## SERVICE INFO – INA 0123

# Тише работа двигателя

## Замена жесткого шкива на шкив генератора с обгонной муфтой

Рисунок 1: Замена жесткого шкива на шкив генератора с обгонной муфтой

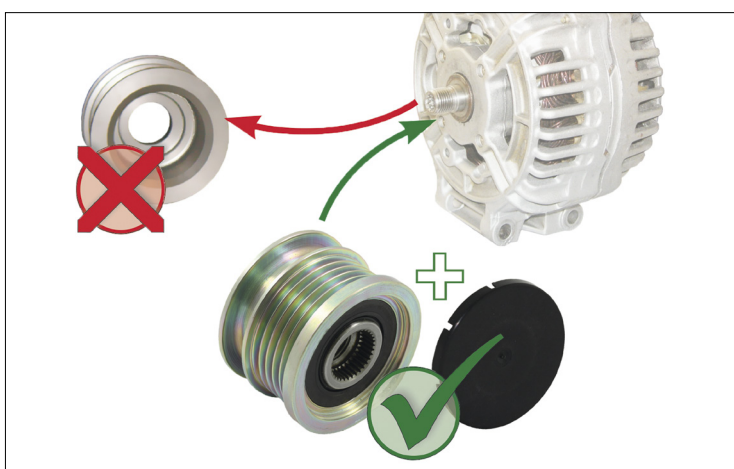
В указанных автомобилях, оборудованных жестким шкивом генератора, могут возникать вибрации и сильные шумы в системе натяжения ремня привода навесных агрегатов. Данные вибрации и шумы вызваны неравномерностью вращения дизельного двигателя, которая больше, чем в бензиновом двигателе.

Компания Schaeffler Automotive Aftermarket рекомендует заменять жесткий шкив на шкив генератора с обгонной муфтой на указанных моделях автомобилей. Внимание: Принципиально важно соблюдать прилагаемую инструкцию по установке!

Шкив генератора с обгонной муфтой отсоединяет привод навесных агрегатов, убергая от неравномерности вращения дизельного двигателя, тем самым обеспечивая тихую и мягкую работу поликлинового ремня. В результате, двигатель работает гораздо тише, что благоприятно сказывается на комфорте вождения автомобиля.
